三亚Hello Kitty 度假酒店
地下一层平面图调整对比

地下一层平面图调整内容：

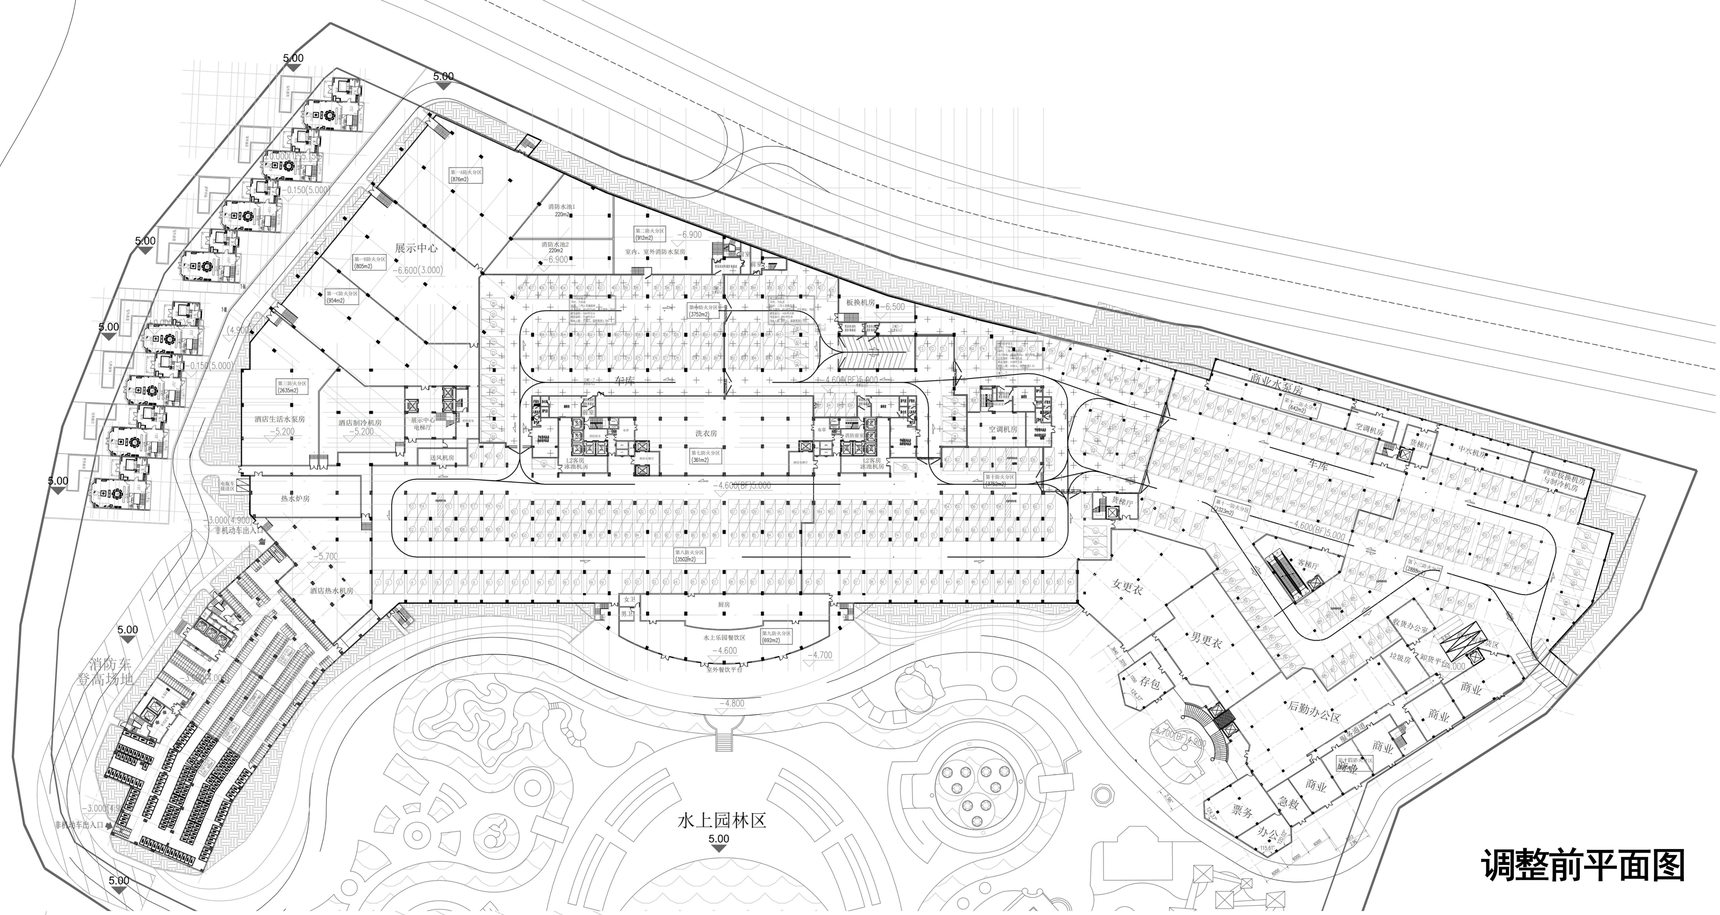
1，商业街地下一层增加美食广场

2，取消原来的负一层展示中心，改为停车场和设备用房

三亚Hello Kitty 度假酒店
一层平面图调整对比

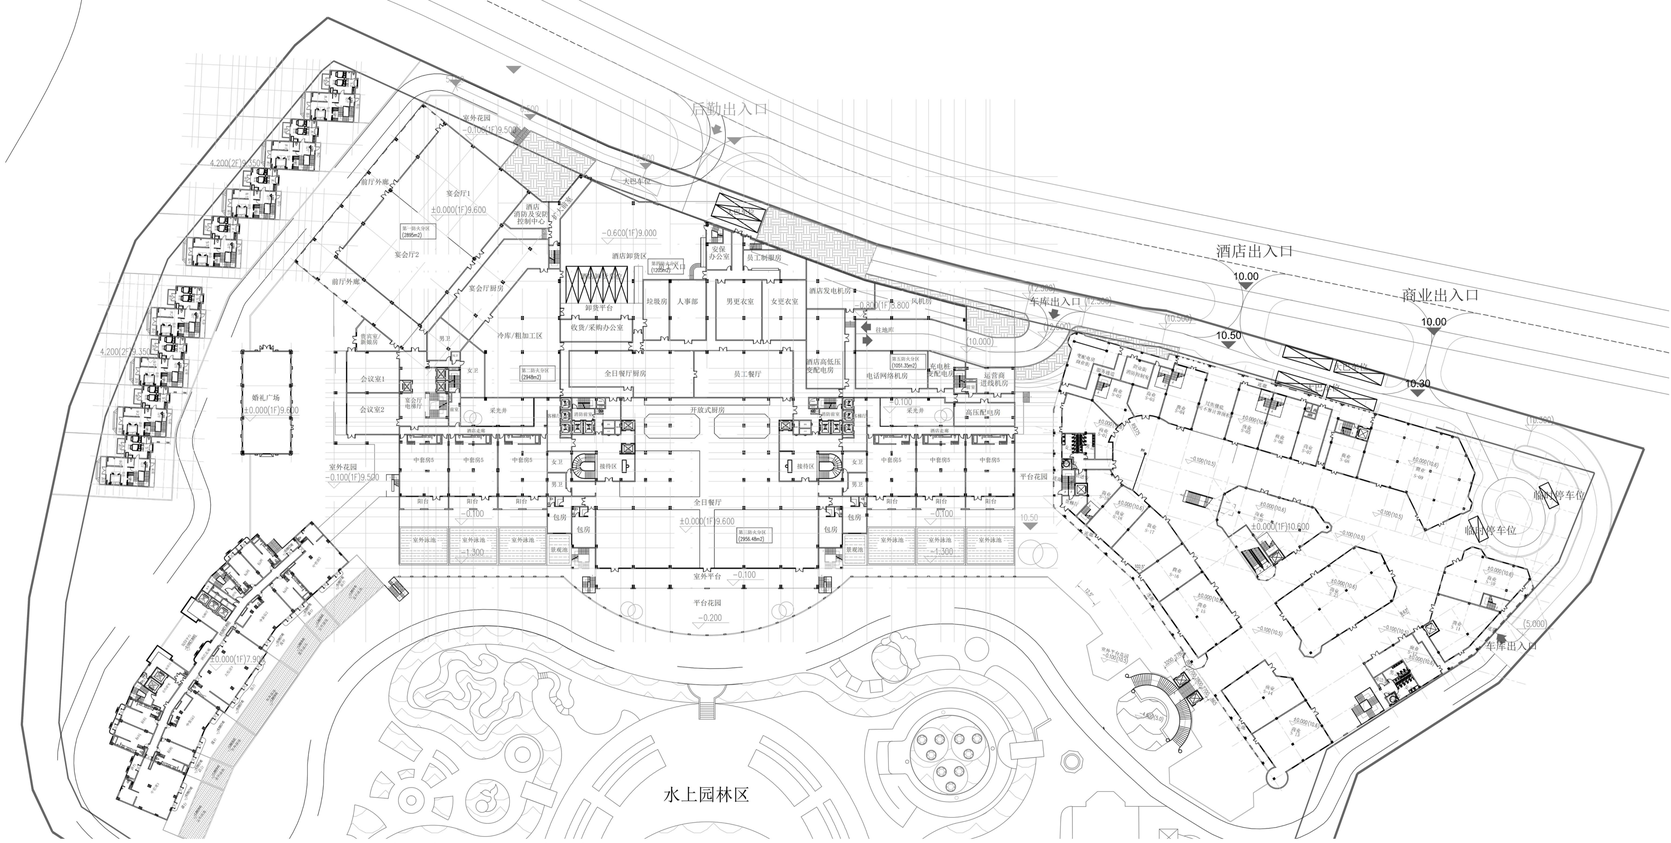
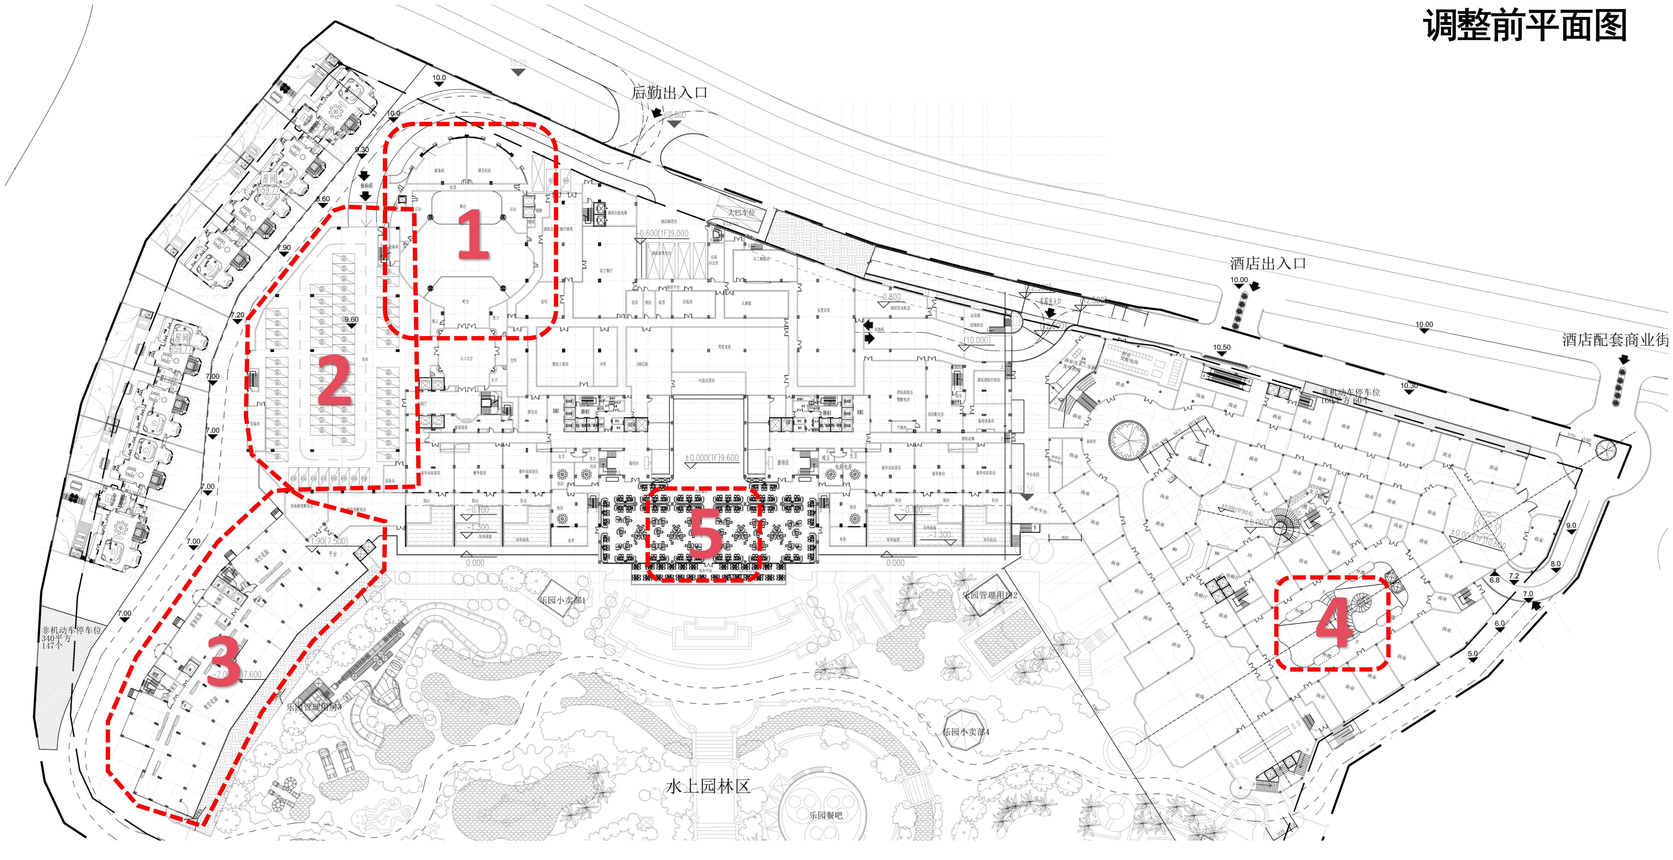
1，一层增Hello kitty剧场

2，增加地面停车库

3，酒店副楼一楼改为架空花园

4，增加商业室内中庭

5，全日餐厅外形及布局局部调整

三亚Hello Kitty 度假酒店
二层平面图调整对比

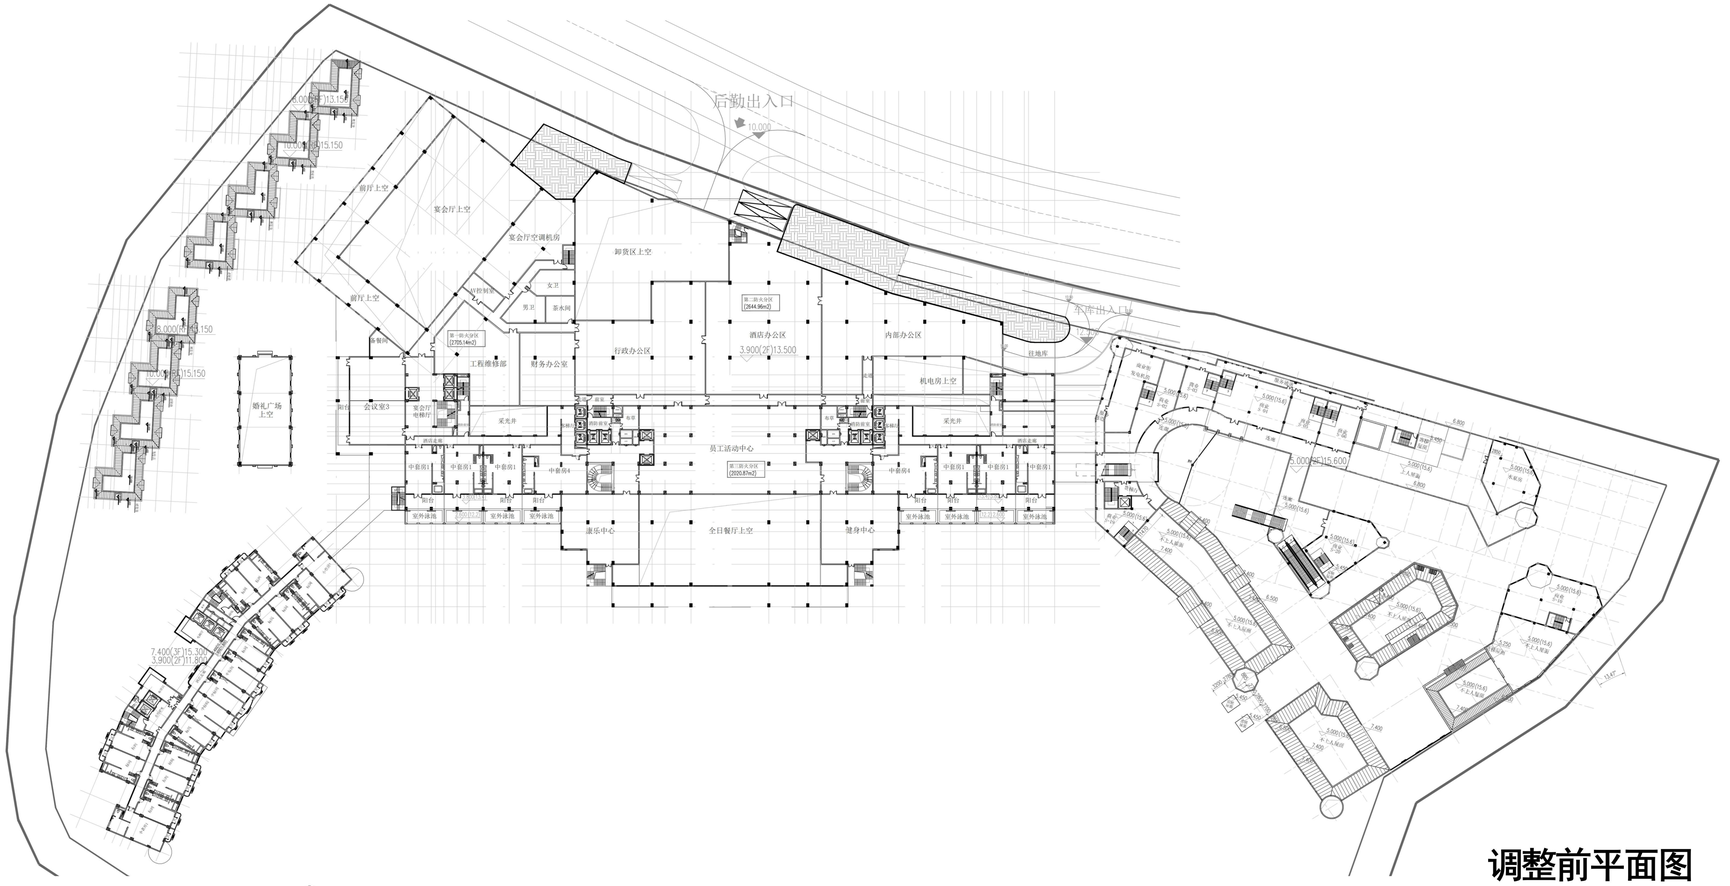
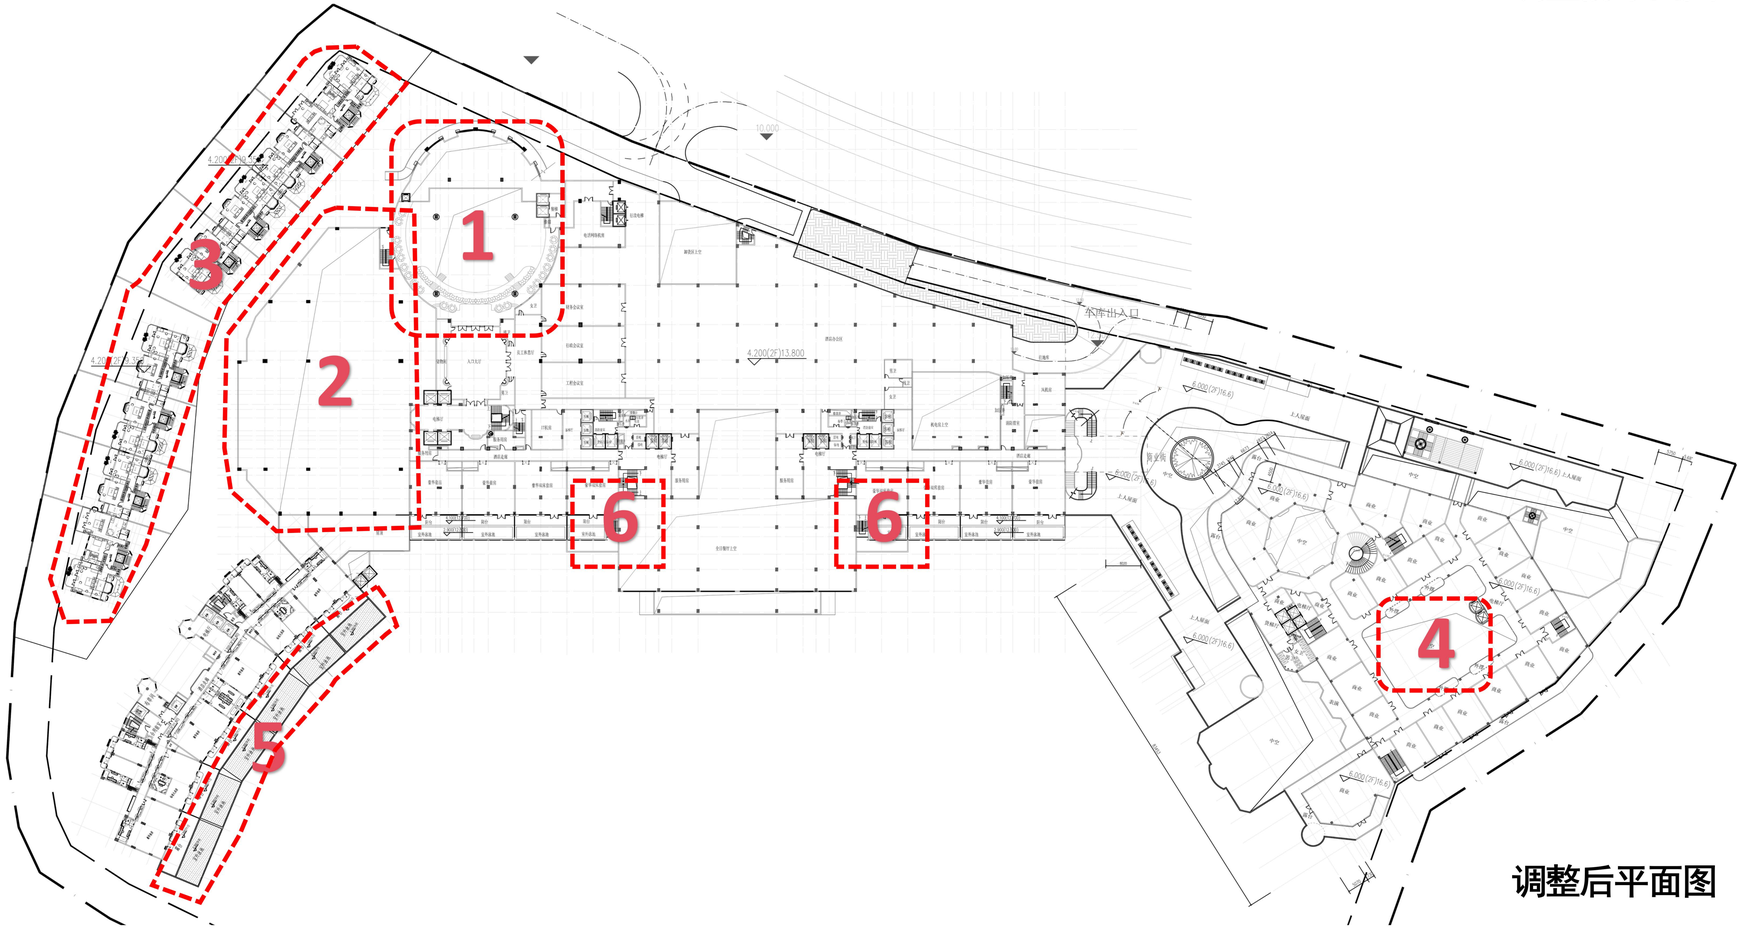
1，对应一层增 Hello kitty剧场，二层为中空

2，一层增加地面停车库，二层为中空

3，低层酒店家庭套房户型及立面优化

4，商业街二层增加中庭，局部微调

5，酒店副楼一层改架空花园，对应套房泳池调整到二层

6，取消原来康乐中心，改为客房

三亚Hello Kitty 度假酒店
三层平面图调整对比

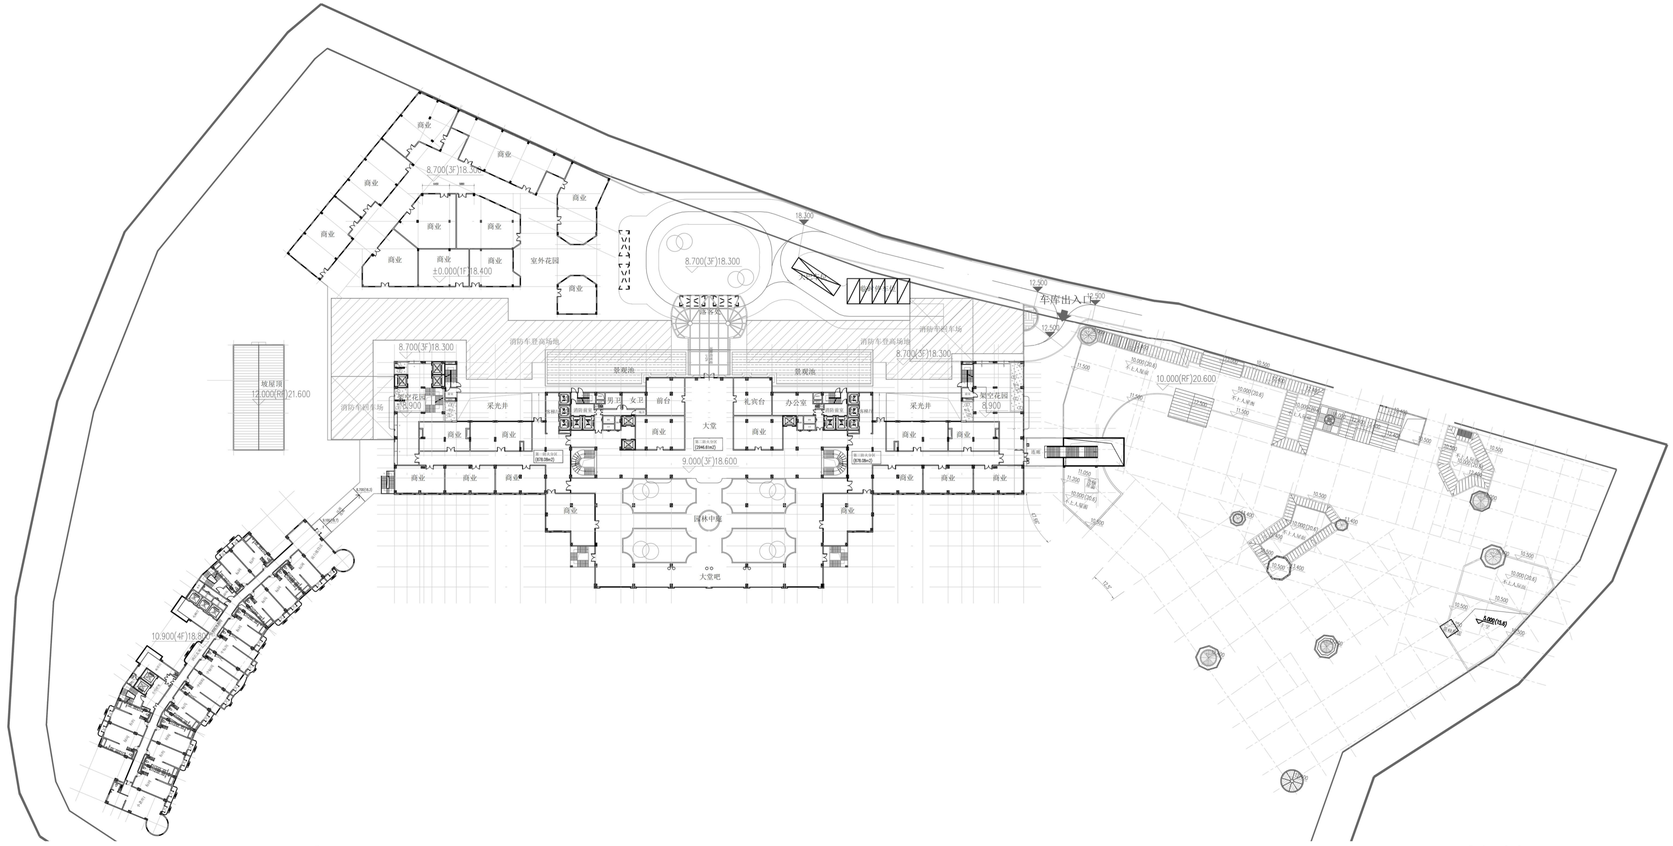
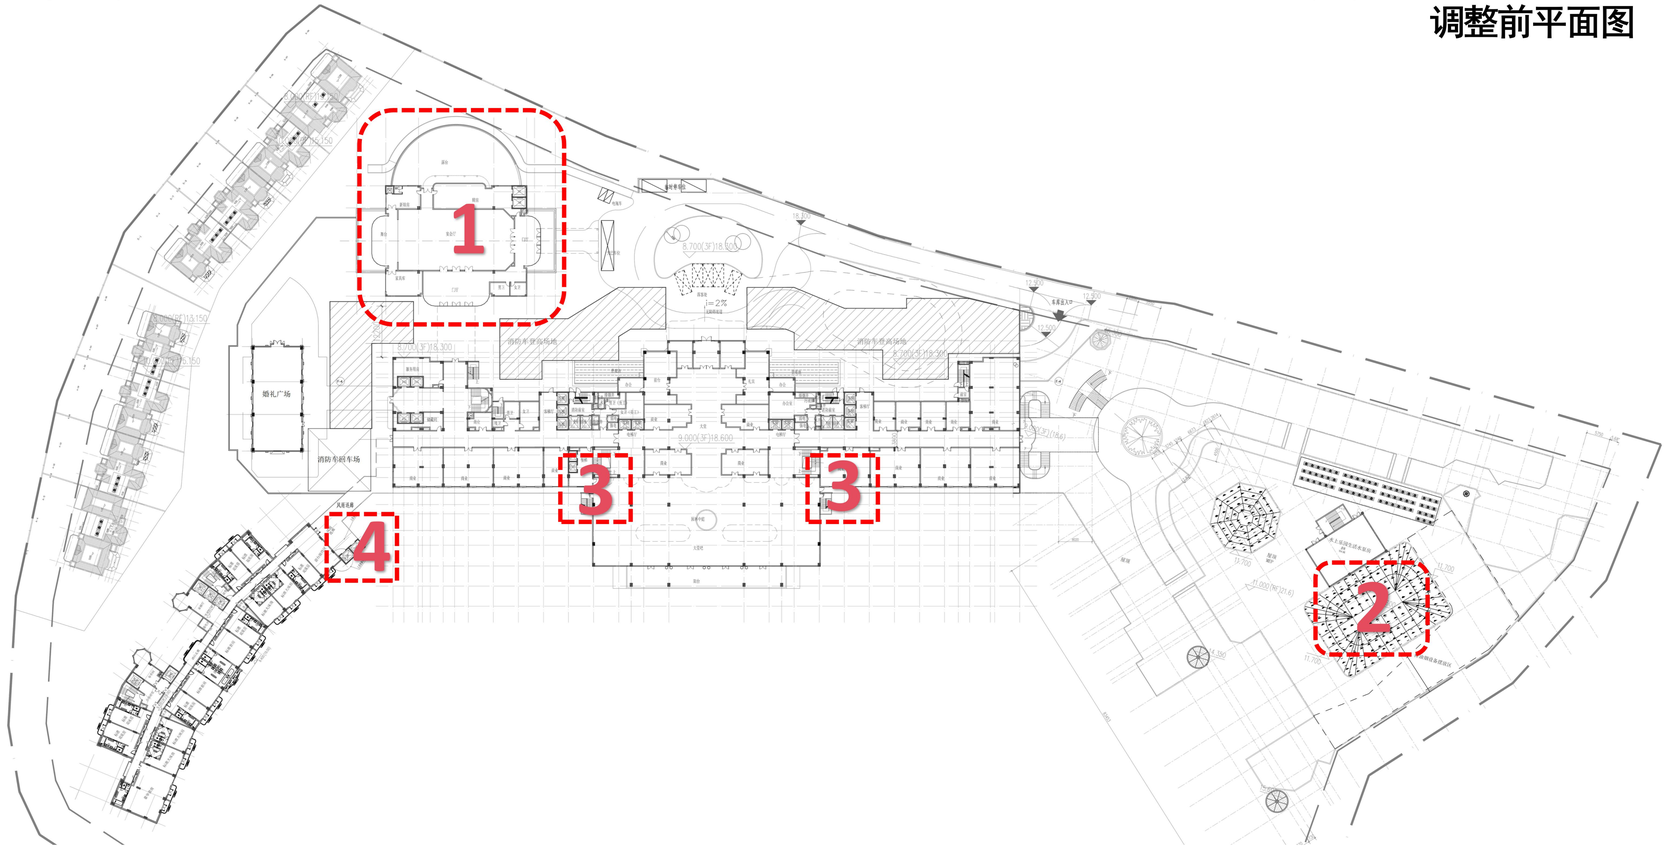
1，取消原来的零散商业,将宴会厅调整到入口大堂层

2，增加室内中庭采光井

3，局部商业形态调整，使外立面更整洁

4，局部增加垂直交通
